W-1.43.464.1.2024...16...DT  
dot.:D065/24

**Budowa drogi wojewódzkiej klasy G - zachodniej obwodnicy Mławy na odcinku między ulicą Gdyńską a nowoprojektowaną drogą krajową S7 - zadanie ubiega się o dofinansowanie unijne z programu operacyjnego Fundusze Europejskie dla Mazowsza 2021-2027 – nr postępowania 065/24**

Działając na podstawie art. 135 ust. 1, ust. 2, i ust. 6 ustawy Prawo zamówień publicznych (Dz.U. z 2023 r. poz.1605) Mazowiecki Zarząd Dróg Wojewódzkich w Warszawie uprzejmie Państwu informuje, iż otrzymał zapytania do Specyfikacji Warunków Zamówienia, na które niniejszym udziela odpowiedzi.

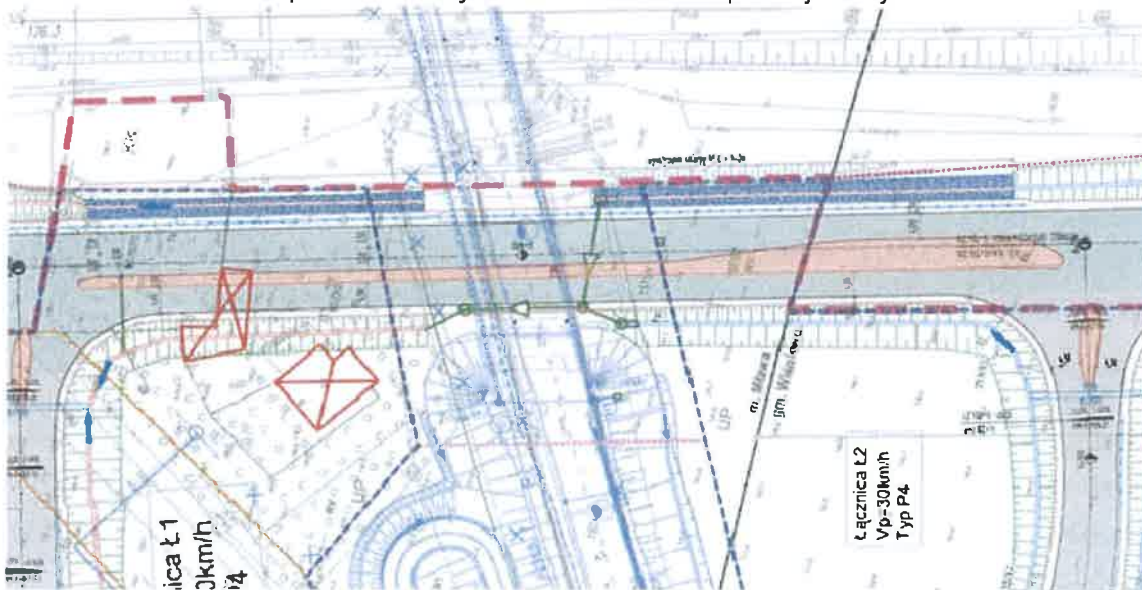
Przedmiar robót branża drogowa - poz. 94 - umocnienie skarp płytami ażurowymi. Prosimy o wskazanie lokalizacji umocnienia skarp rowów i ścieków płytami ażurowymi oraz przekazanie dokumentacji projektowej na podstawie, której będzie można wycenić przedmiotowe roboty lub potwierdzenie, że podana ilość w przedmiarze jest wiążąca.

Jest to umocnienie skarp 1 :1 w okolicy km 6+400 widoczne poniżej i na rys. D.2-08.
